<b>Title - Sujet</b> CCGS PIERRE RADISSON VESSEL LIFE EX	
<b>Solicitation No. - N° de l'invitation</b> F7049-160074/A	<b>Amendment No. - N° modif.</b> 011
<b>Client Reference No. - N° de référence du client</b> F7049-160074	<b>Date</b> 2016-07-13
<b>GETS Reference No. - N° de référence de SEAG</b> PW-\$\$MD-031-25863	
<b>File No. - N° de dossier</b> 031md.F7049-160074	<b>CCC No./N° CCC - FMS No./N° VME</b>
<b>Solicitation Closes - L'invitation prend fin</b> <b>at - à 02:00 PM</b> <b>on - le 2016-07-25</b>	
<b>F.O.B. - F.A.B.</b> <b>Plant-Usine:</b> <input type="checkbox"/> <b>Destination:</b> <input checked="" type="checkbox"/> <b>Other-Autre:</b> <input type="checkbox"/>	
<b>Address Enquiries to: - Adresser toutes questions à:</b> Bilodeau, Allen	<b>Buyer Id - Id de l'acheteur</b> 031md
<b>Telephone No. - N° de téléphone</b> (819) 420-2912 ( )	<b>FAX No. - N° de FAX</b> ( ) -
<b>Destination - of Goods, Services, and Construction:</b> <b>Destination - des biens, services et construction:</b>

## **Amendment #11 is issued to publish the following items.**

**PVN NGCC Pierre Radisson 2016 - # F7049 – 150372/A**

# Actuator Scupper Valve Diagram

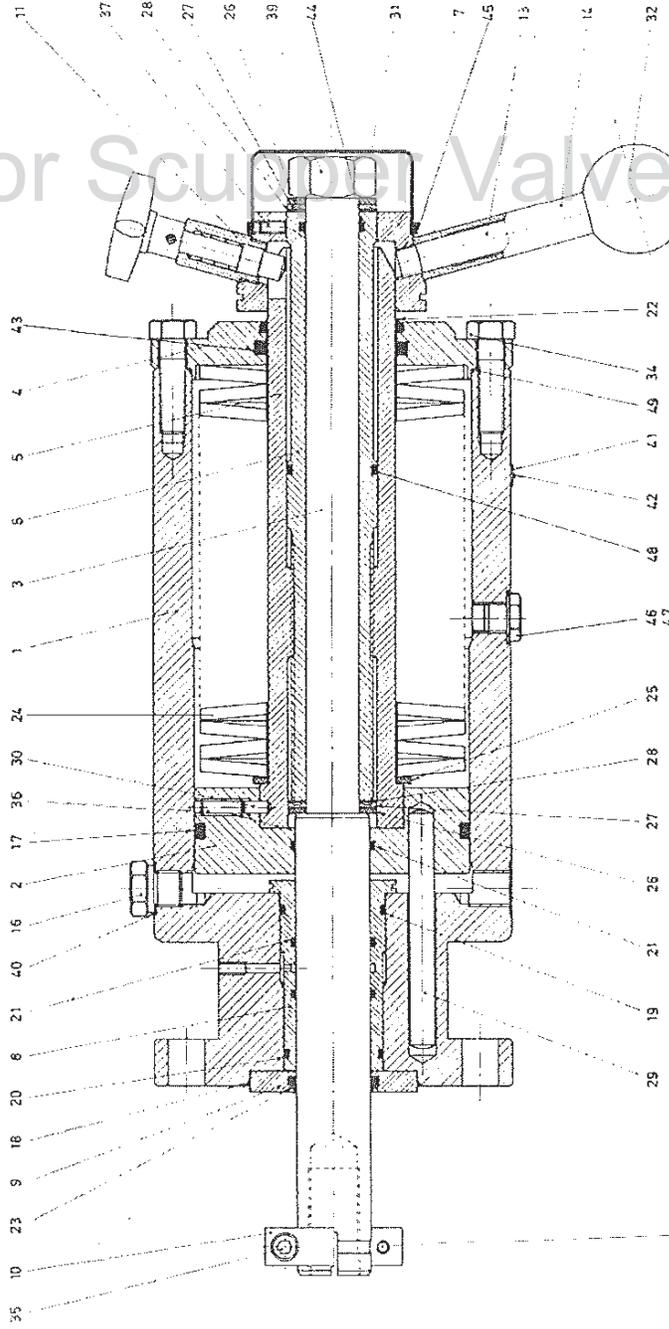
<b>Q18</b>	Section 31.2.2 du devis, il devrait y avoir un manuel d'instruction Young and Cunningham avec les dessins mais ne semble pas avoir été inclus. Pouvez-vous SVP nous fournir ce document ?	<b>R18</b>	Le manuel d'instruction mentionné à la section 31.2.2 est le document intitulé "Soupapes de dalot_Instruction.pdf" déjà inclus à la Section 32 du dossier technique. Trois documents comprenant des dessins de valves et autres détails techniques sont ajoutés à la Section 31.2.2.

- 1. Questions and Answers 15 to 19 found below.**
- 2. Amendment to Annex A, Section 32.2.2, References**
  - Three reference documents stated under Answer 18 are added to Sub-Section 32.2.2: The document are entitled "Actuator Scupper Valve Danfoss", "Young & Cunningham Valve 5223" and "Young & Cunningham Valve 5224".
